Technical Bulletin

## PowerGrip® Kit K015432XS Fiat ja Lancia 1.6 bensiini-moottoreille

### PowerGrip Kit K015432XS

FIAT / LANCIA

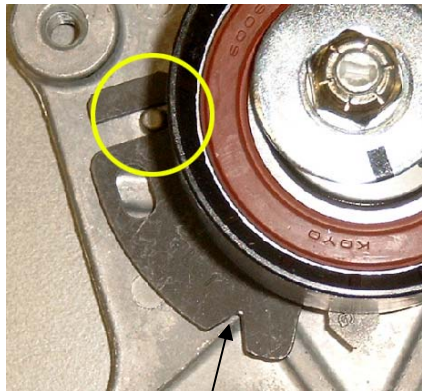
On mahdollista, että autossa oleva kiristin on vielä vanhaa mallia. Ei ole mitään ongelmaa asentaa uusinta kiristimen versiota vanhan kierretapin ja mutterin avulla. Vaikka kiristimen kiinnitysreiän (A) syvyys on aikaisempaa pidempi ja kierretappi pysyy samana, riittää kierretapin pituus pitämään mutterin kiinni kunnolla. Katso kuva 5 ja kohta (B).

Kuvissa 4 ja 5 näytetään kiristimen viimeisin versio kiinnitettynä kannattimeensa. Normaalisti tämä kannatin (C) on kiinnitettynä moottorilohkoon. Sitä ei tarvitse irrottaa.
